LuK Service Info

Part Nr. 223 0025 10 – 230/230mm TGU6

TB1017

Info: New design / Neues Design / Nouvelle conception / Nuevo diseño / Nuovo disegno / Nuovo segno

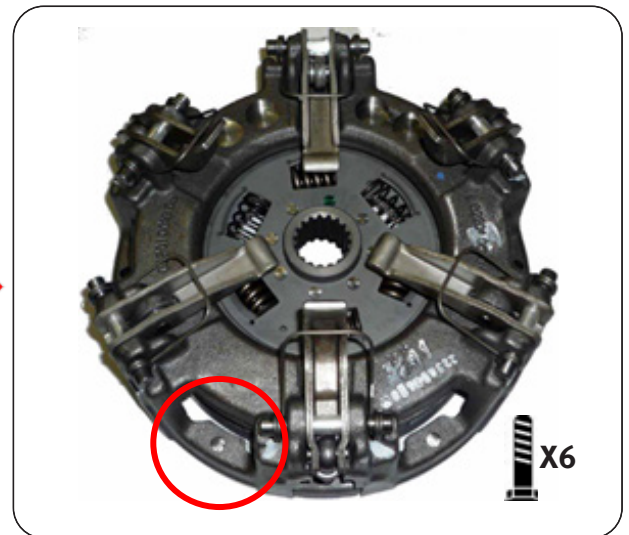
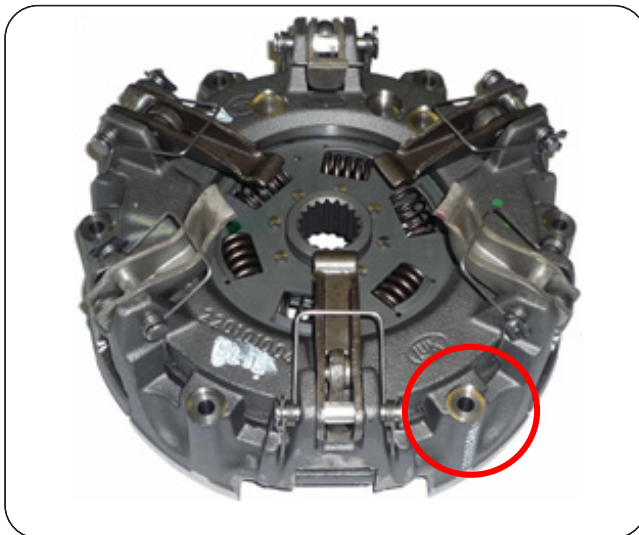
This new design utilises the latest clutch technology, using a vented housing for improved cooling and heat dispersal. Fully interchangeable with existing clutches with no modifications required to vehicle or flywheel. A new fixation bolt set 411 0033 11 6 x M8 x 1,25 x 45mm + Conical washer is supplied with new designs to accommodate the lower housing.
